JUNIO DE 2022

MODIFICACIÓN AL ESTUDIO DE IMPACTO AMBIENTAL CATEGORÍA 2

PROYECTO: ESTUDIO, DISEÑO, CONSTRUCCIÓN Y FINANCIAMIENTO DEL
CAMINO SAN JOSÉ – CALIDONIA – PLATARES – PIXVAE

Figura N°2. ÁREA de Extracción aprobada con el EslA

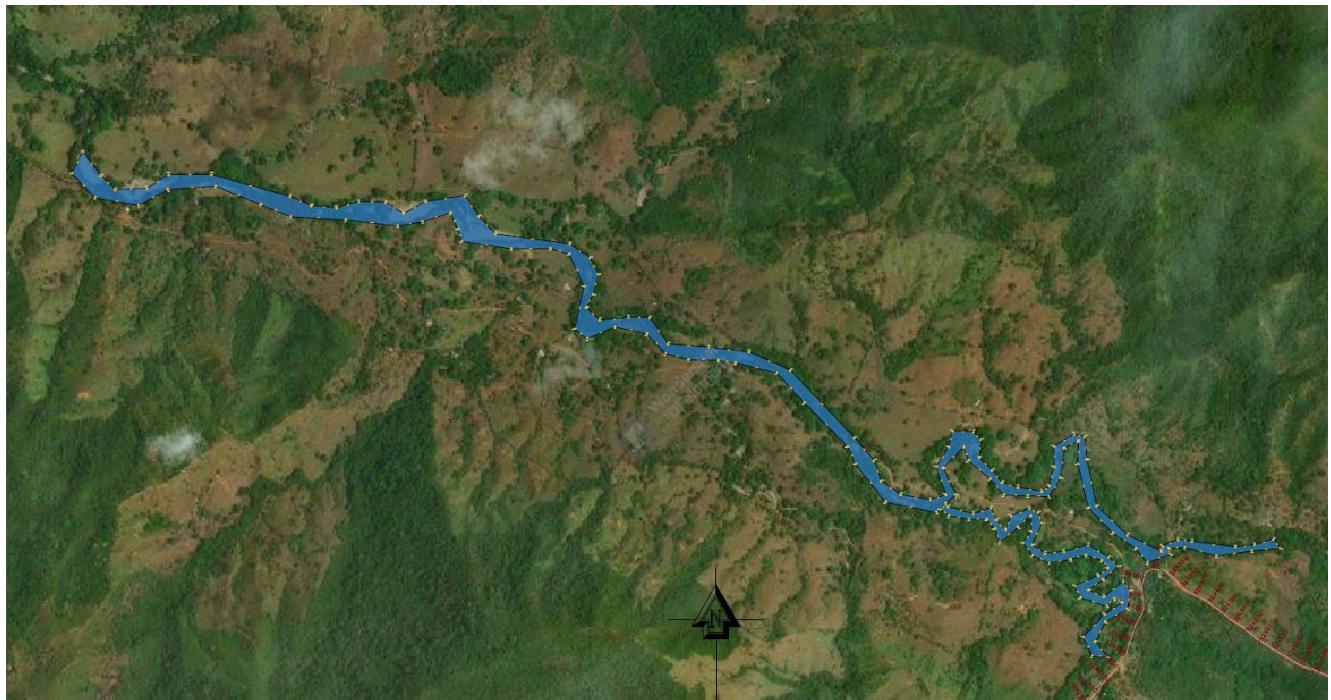
- Durante el proceso de evaluación del EIA, se define el área de extracción de 22.32971 has en el río Lovaina (ver pág. 22 de la respuesta a la 2da solicitud de información aclaratoria).

Figura N°3. Polígonos aprobados por MICI y Polígono de expansión (morado)

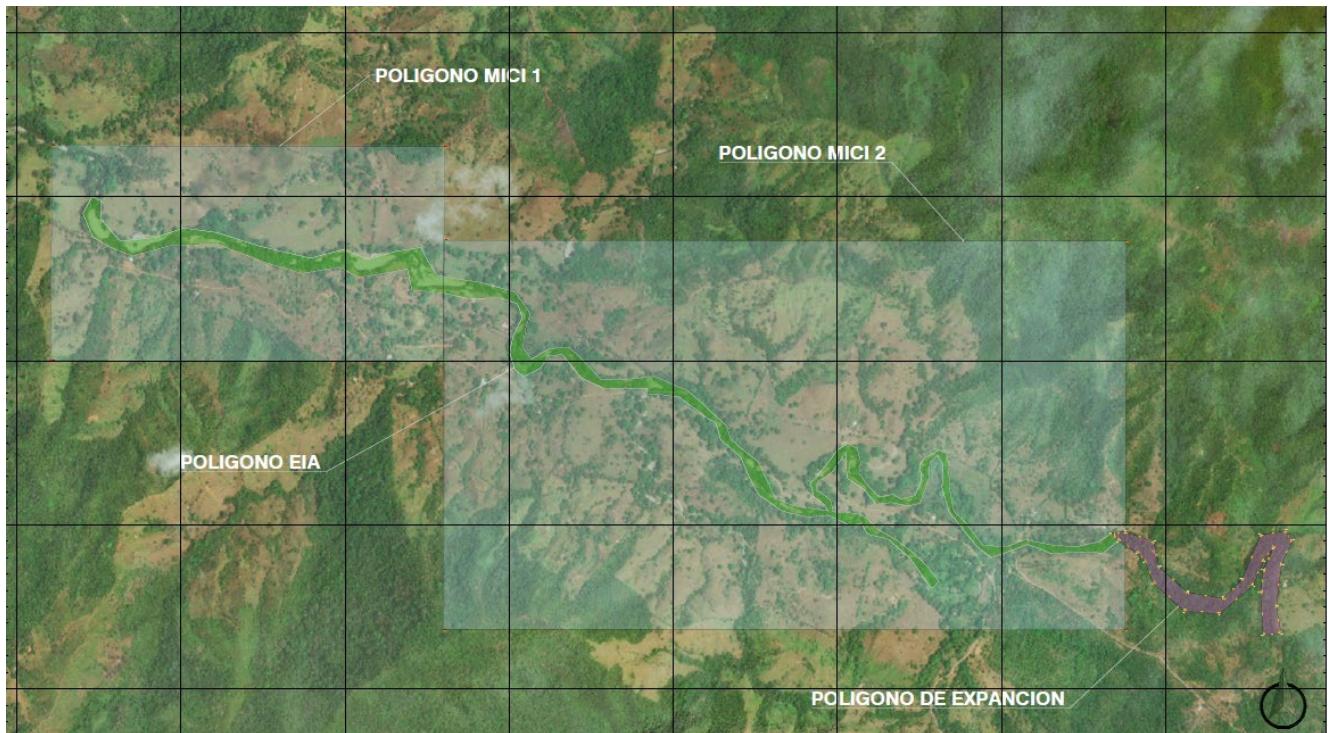
Con base en lo anterior, es necesario añadir un área de extracción de 6.53721 hectáreas, según las coordenadas y plano adjunto.

- ININCO, S.A. presenta el Plan de Extracción elaborado por personal idóneo, en el cual se analizó el potencial de material en los puntos aprobados en inspección. Los resultados indican que el volumen potencial del material es 51,848 m³, el cual es inferior al requerido para el desarrollo del proyecto.
- Los resultados del Plan de Extracción indica que se requiere incluir las otras zonas de extracción, por lo que es necesario extraer el material de los puntos 7, 8 y 9. El punto 7 está dentro del área de extracción aprobada por el EsIA. Los puntos 8 y 9 están dentro de la huella del proyecto (ver pág. 1125 del EsIA), pero fuera del **área de extracción** aprobada por el EsIA.
